AVD	<b>P 4</b>	GRUPP	44
BETR	Automatväxellåda BW 35	NR	1
		DATUM	Febr 75

## Service meddelande

### Fjäder för främre koppling

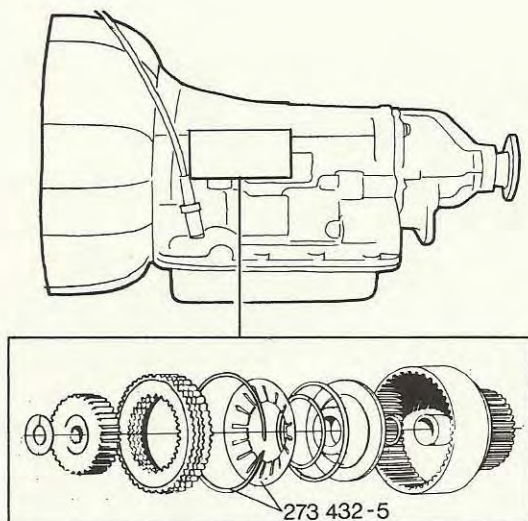
Fjädern för främre koppling i automatlådor till taxi, polis och 164 har ersatts med en i kraftigare utförande. Härigenom ökas fjäderns livslängd. Fjädern ingår i reservdelssats med detaljnummer 273432 - 5.

För övriga automatlådor BW 35 gäller sats 373203 - 0.
